# Landkreis Kronach, Rad-Orte-Katalog

Rad-Ort Nummer 16-010

**Ort** Küps, Krienesmühle, Brücke über den Leßbach, Verbindung von Neuses nach Küps. N 50°11'58", O 11°17'04"

## Situation

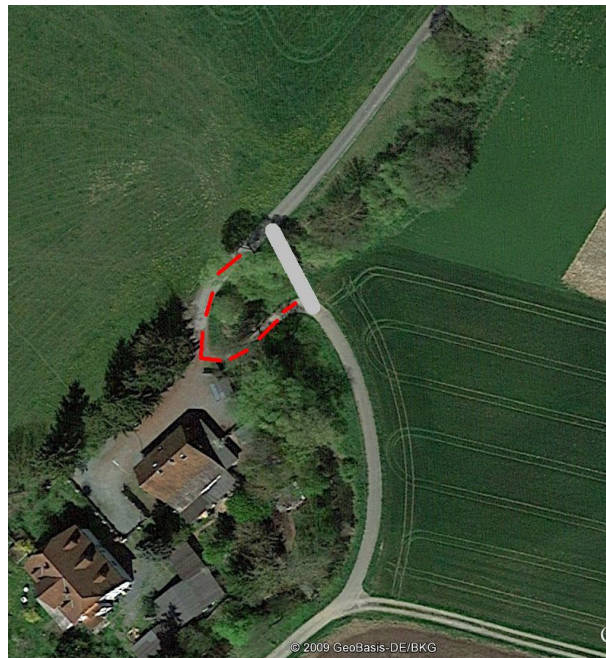
Die Brücke ist 140 cm breit, das Gelände 90 cm hoch. Die Brücke bildet eine scharfe Z-Kurve (rot). Grober Schotter am Südwest-Ende. Über diese Brücke führen die Wege „Bayernnetz für Radler“, „Rennsteig-Main Lions-Radweg“ und „Burgstraße“.

Die schmale Brücke und die Anordnung sind ungeeignet für den Radverkehr. Zusammen mit der Unübersichtlichkeit auf beiden Seiten entsteht eine unnötige Behinderung des Radverkehrs, und Gefährdung sowohl für den Rad- wie den Fußgängerverkehr.

Neue Radweg-geeignete Brücke (grau) über den Leßbach, rechtwinklig zur heutigen Brücke, fluchtend mit dem Weg auf der Südost-Seite (wie die hellgraue Linie im Luftbild). Besandung der Brücke (falls sie mit Holzbohlen belegt wird).

Eine neue Brücke könnte auch landwirtschaftlichen Verkehr tragen, und den Weg für Landwirte verkürzen.
